【柏崎刈羽原子力発電所 1号機】

該当ページ：63（ページ下段）

図5. 4 - 1 原子炉運転中の注水機能継続評価

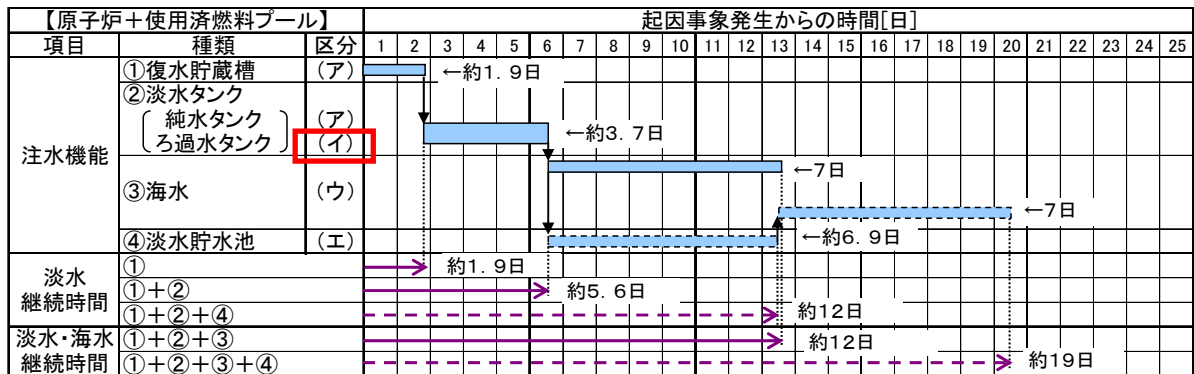
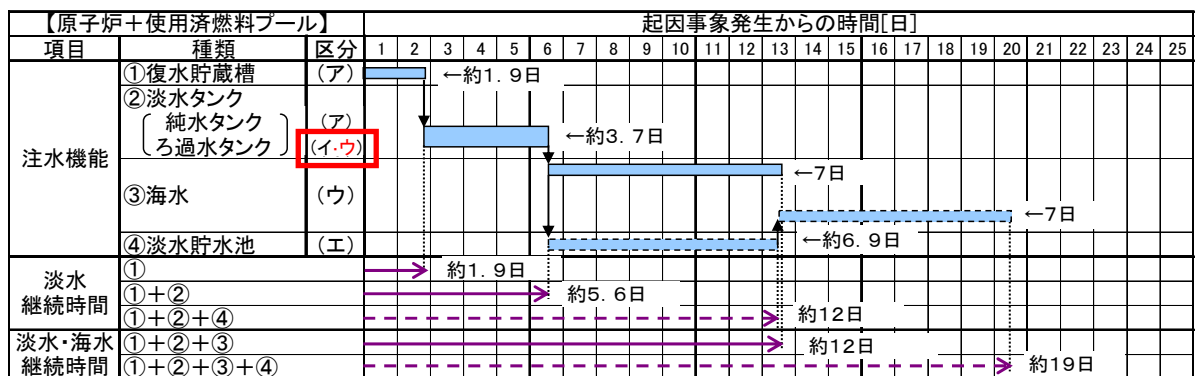
誤

正

図 5. 4-5 クリフエッジの特定 (原子炉運転中)

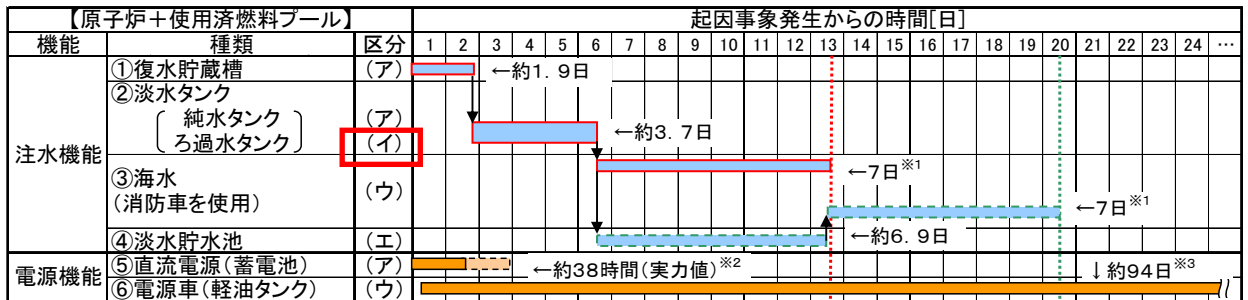
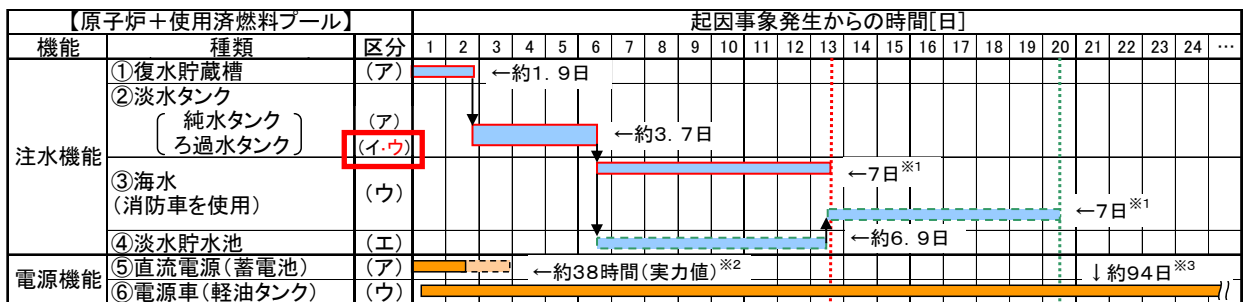
誤

- ※1 消防車は約 94 日まで運転可能
- ※2 約 72 時間への延長を準備中
- ※3 地下軽油タンク等更なる安全性向上策を考慮すると約 96 日

正

- ※1 消防車は約 94 日まで運転可能
- ※2 約 72 時間への延長を準備中
- ※3 地下軽油タンク等更なる安全性向上策を考慮すると約 96 日

該当ページ：71 (ページ上段図の左側)

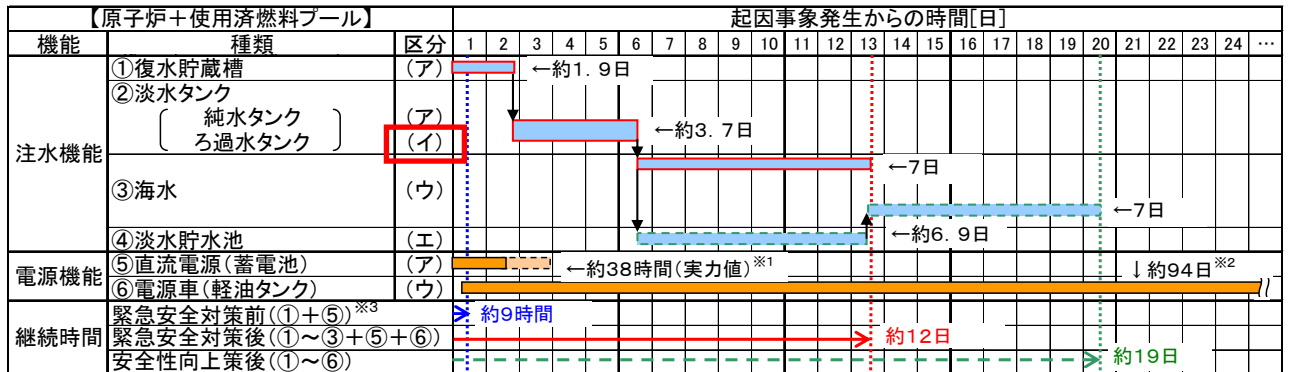
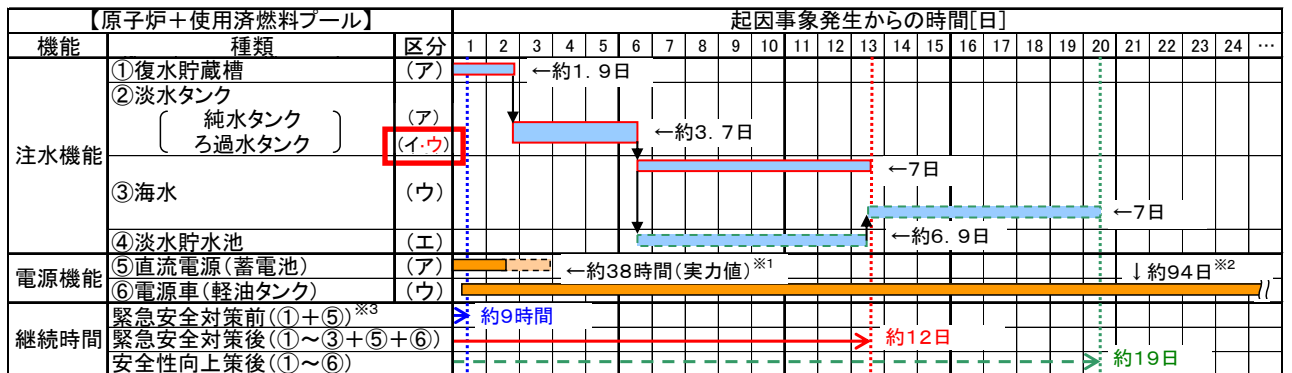
誤

- ※1 約72時間への延長を準備中
- ※2 地下軽油タンク等更なる安全性向上策を考慮すると約96日
- ※3 ②は水源としては、(ア)又は(イ)の区分であるが、全号機同時全交流電源喪失時は注水手段が無かったことから継続時間評価には含まない

正

- ※1 約72時間への延長を準備中
- ※2 地下軽油タンク等更なる安全性向上策を考慮すると約96日
- ※3 ②は水源としては、(ア)~(ウ)の区分であるが、全号機同時全交流電源喪失時は注水手段が無かったことから継続時間評価には含まない

図 5. 5 - 1 原子炉運転中の注水機能継続評価

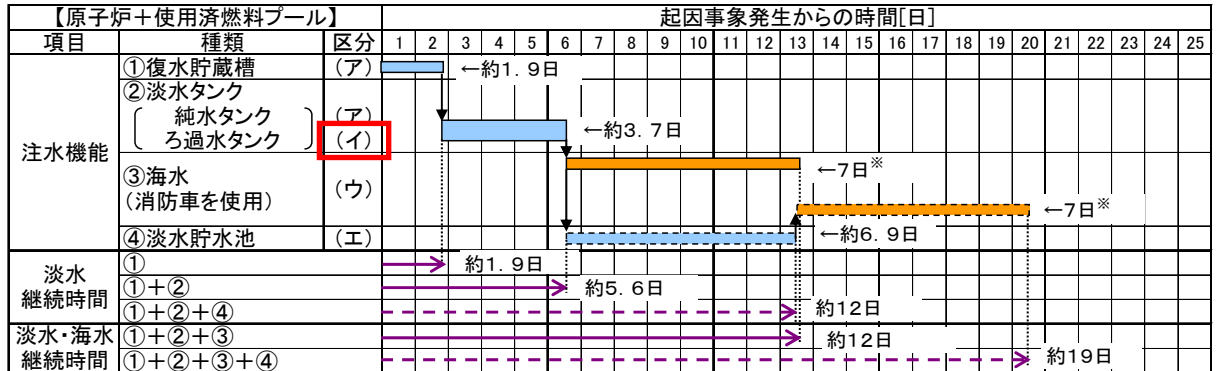
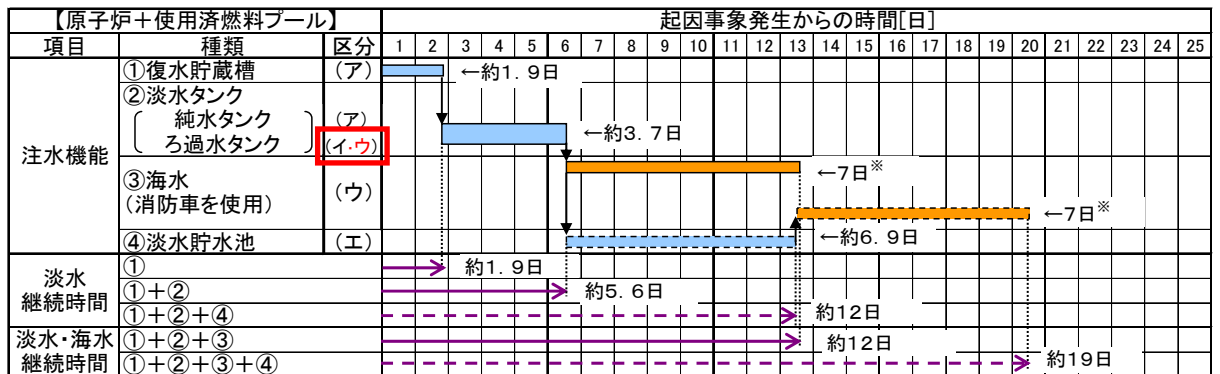
誤

正

図 5. 5 - 3 原子炉運転中の注水機能継続評価

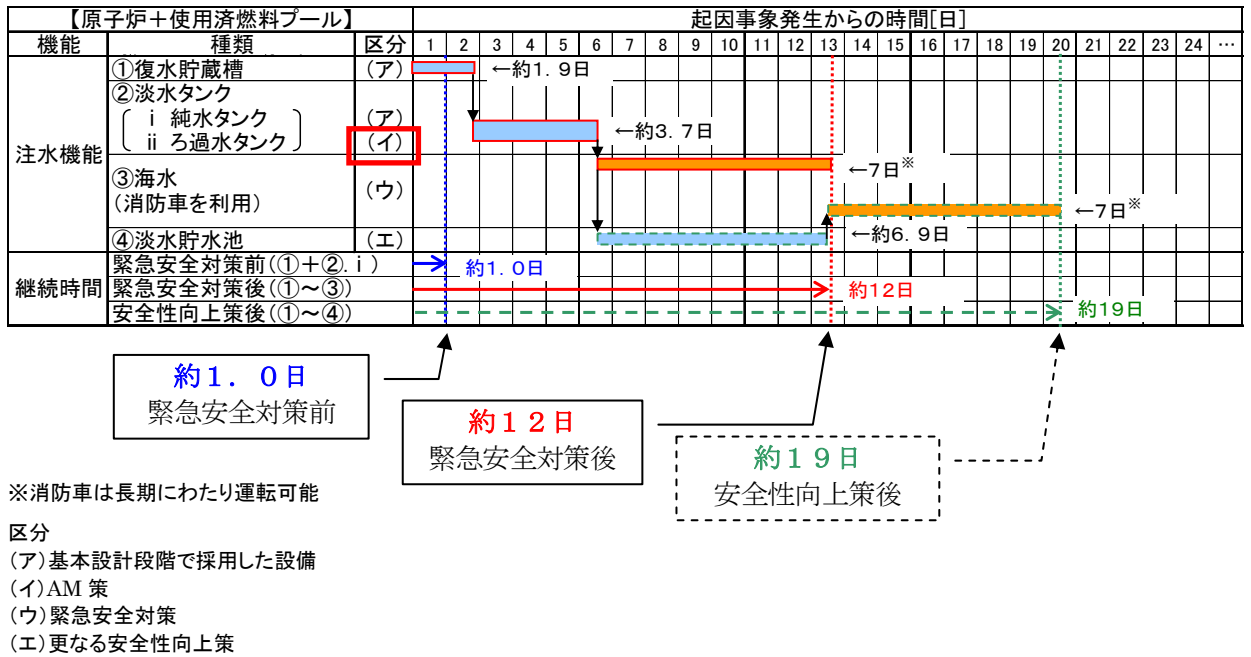
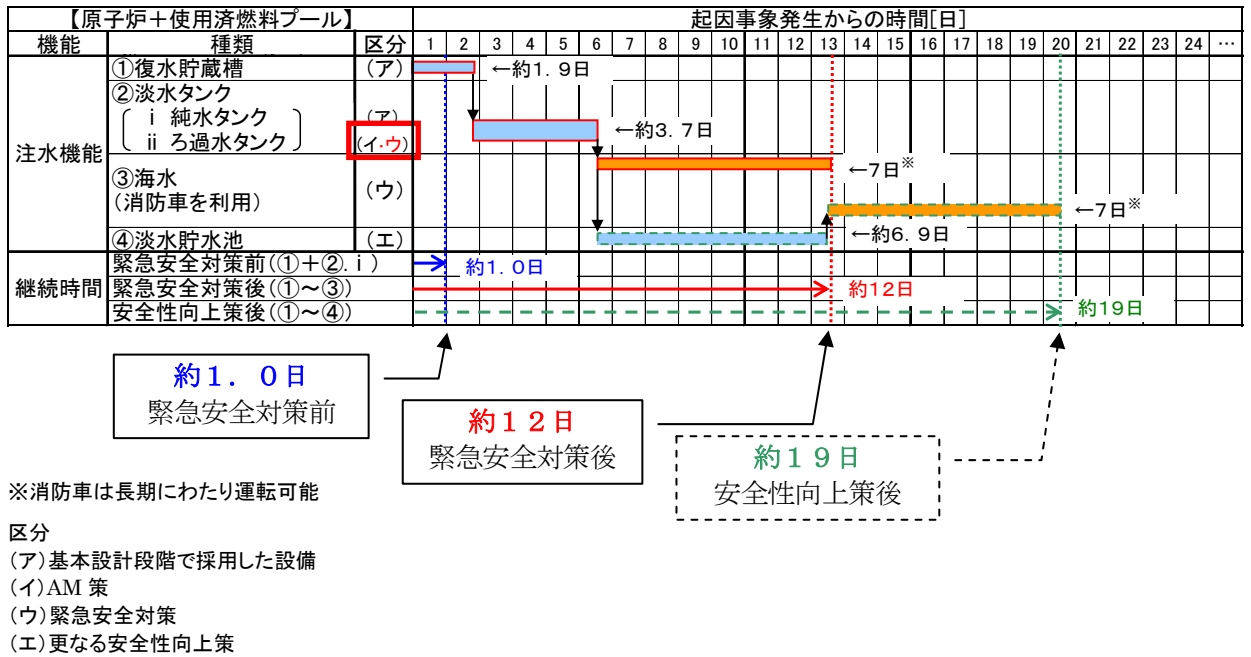
誤

正

図 4. 1-9 津波襲来時等の対応フロー

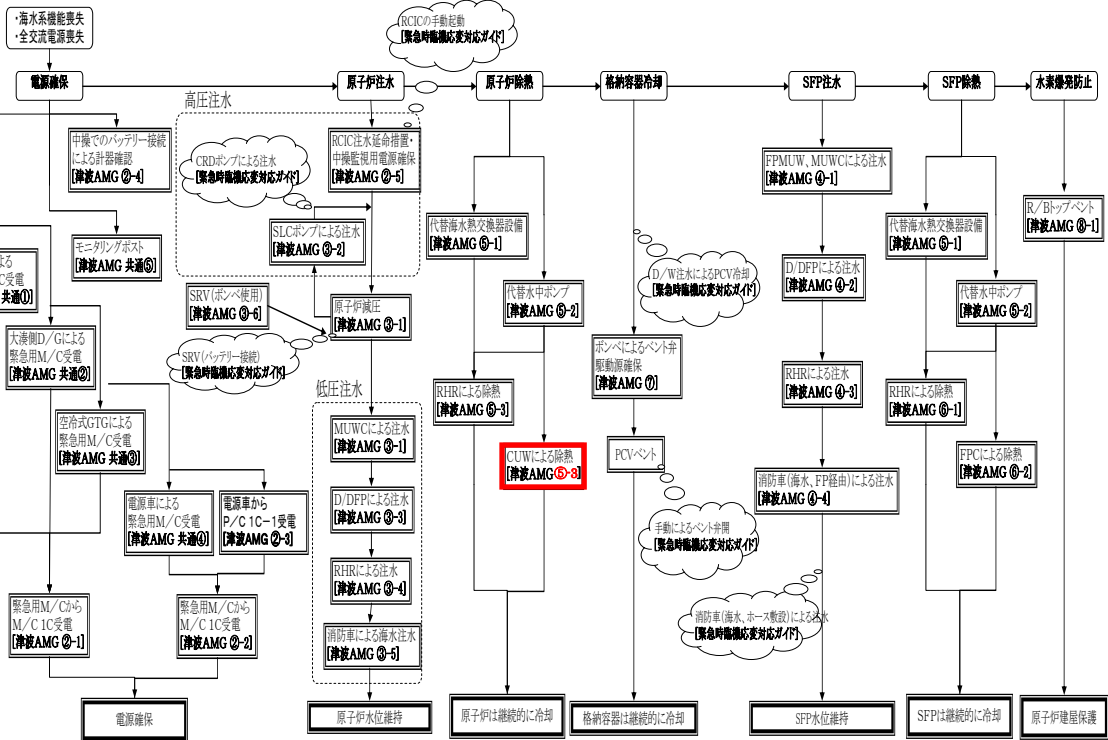
誤

正

図 3 基礎の荷重説明図

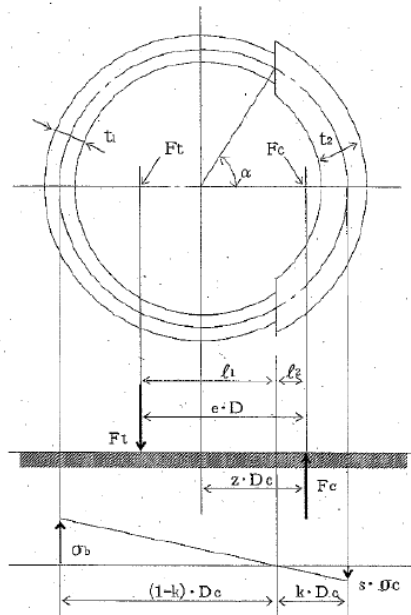
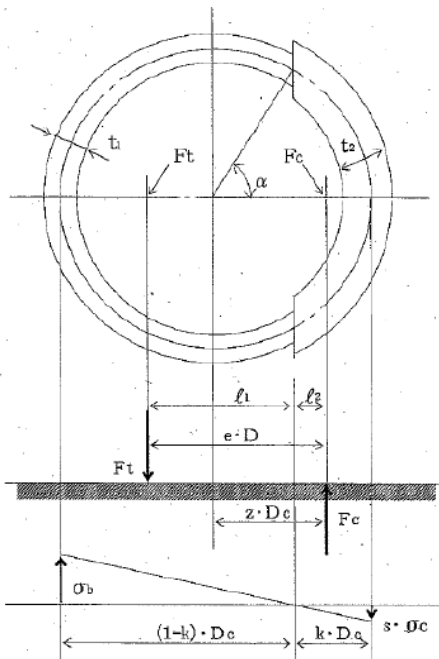
誤

- t_1 : 基礎ボルト面積相当板幅
- t_2 : 基礎ボルト計算における中立軸を定める角度
- F_t : 基礎ボルトに作用する引張力
- F_c : 基礎に作用する圧縮力
- α : 基礎ボルト計算における中立軸を定める角度
- l_1, l_2 : 基礎ボルト計算における中立軸から荷重作用点までの距離
- D_c : 基礎ボルトのピッチ円直径
- e : 基礎ボルト計算における定数
- z : 基礎ボルト計算における中立軸を定める角度
- σ_b : 基礎ボルトに生じる引張応力
- σ_c : 基礎に生じる圧縮応力
- k : 基礎ボルト計算における中立軸の荷重係数

正

- t_1 : 基礎ボルト面積相当板幅
- t_2 : 圧縮側基礎相当幅
- F_t : 基礎ボルトに作用する引張力
- F_c : 基礎に作用する圧縮力
- α : 基礎ボルト計算における中立軸を定める角度
- l_1, l_2 : 基礎ボルト計算における中立軸から荷重作用点までの距離
- D_c : 基礎ボルトのピッチ円直径
- e : 基礎ボルト計算における係数
- z : 基礎ボルト計算における係数
- σ_b : 基礎ボルトに生じる引張応力
- σ_c : 基礎に生じる圧縮応力
- k : 基礎ボルト計算における中立軸の荷重係数

該当ページ：添-190 (図の右側)

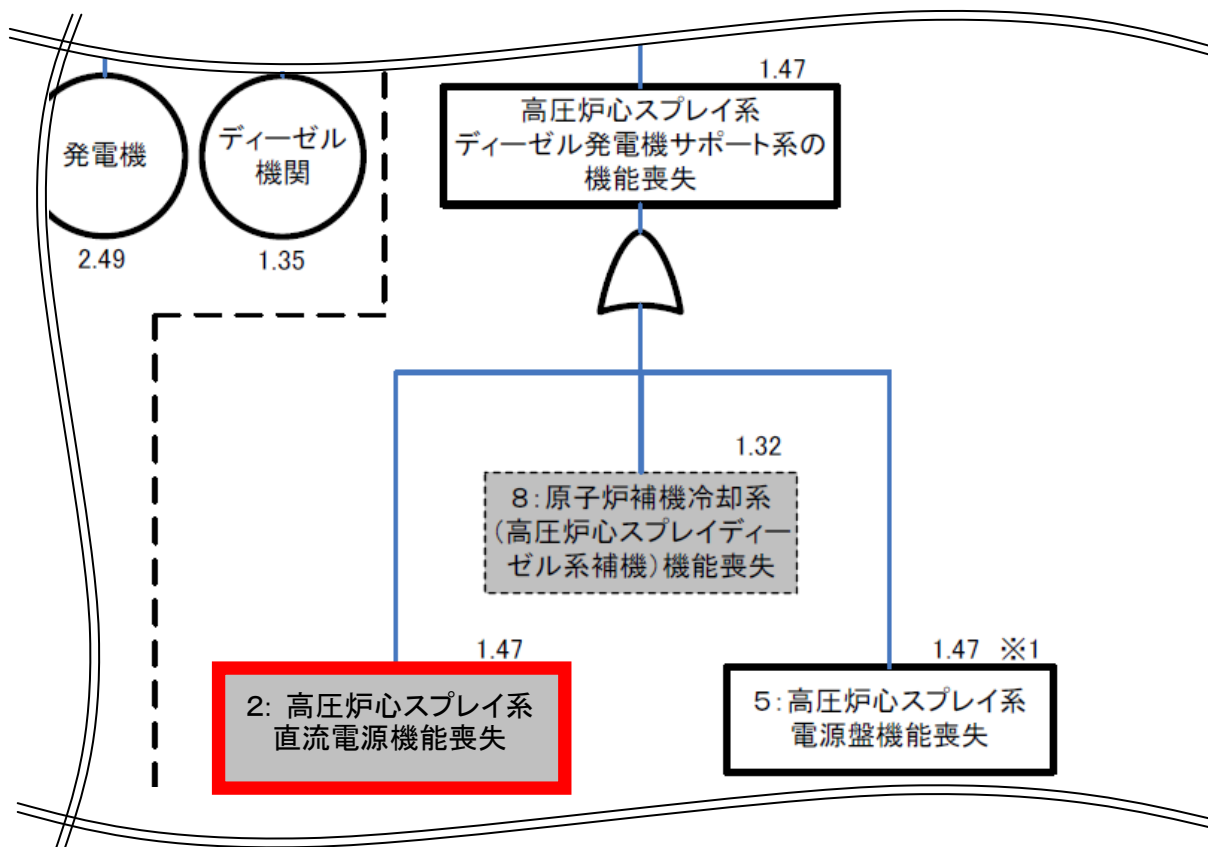
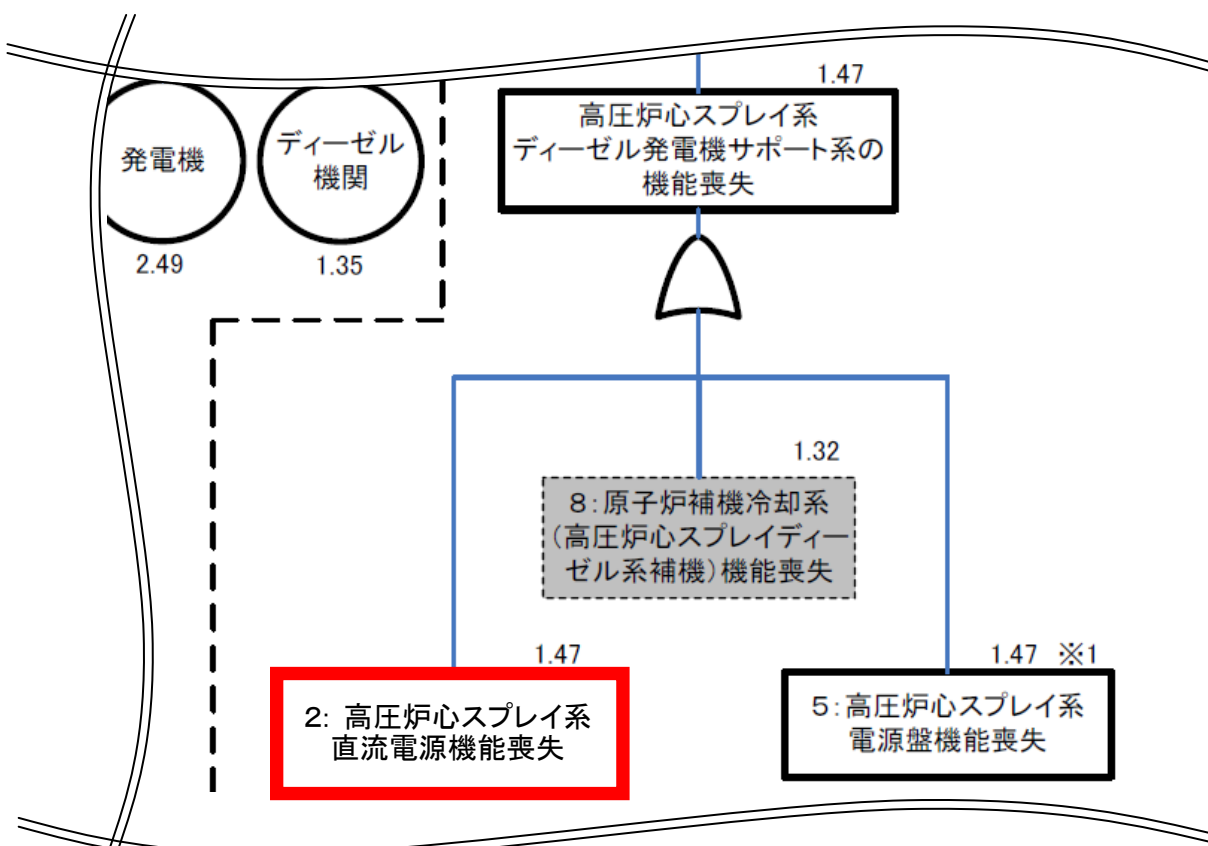
誤

正

該当ページ：添-440 (図の左側)

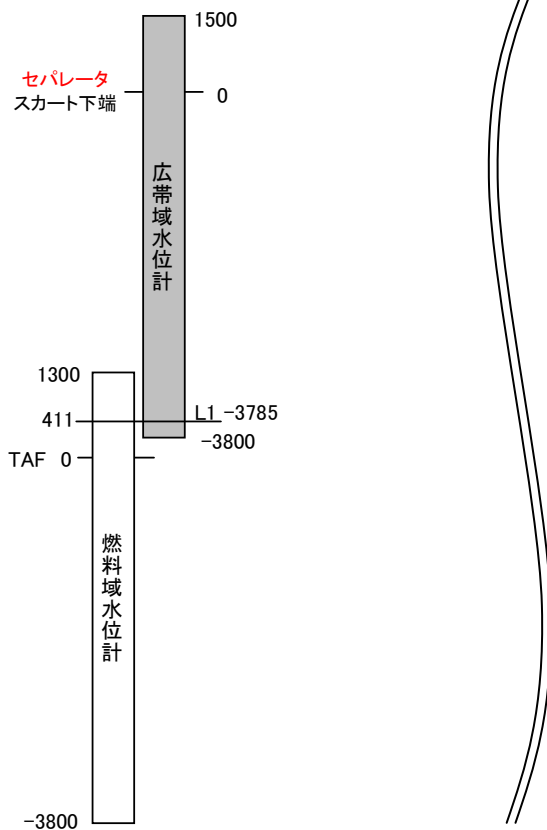
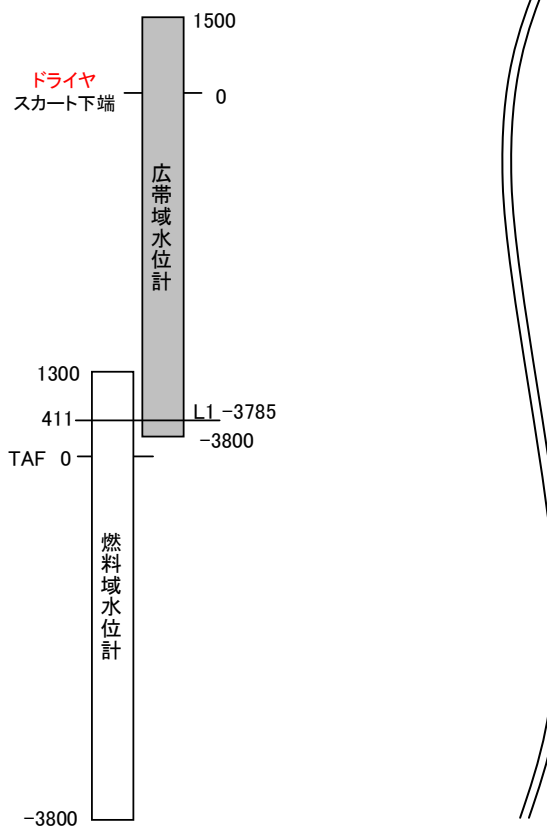
誤

ポンプの電源を確保・冷却水の確保を行う。
 ※③電源確保、⑧熱交換器車の手順による

正

ポンプの電源を確保・冷却水の確保を行う。
 ※添付6. 2-2 電源確保
 添付6. 2-7 原子炉压力容器除熱
 (1)代替海水熱交換器設備による除熱
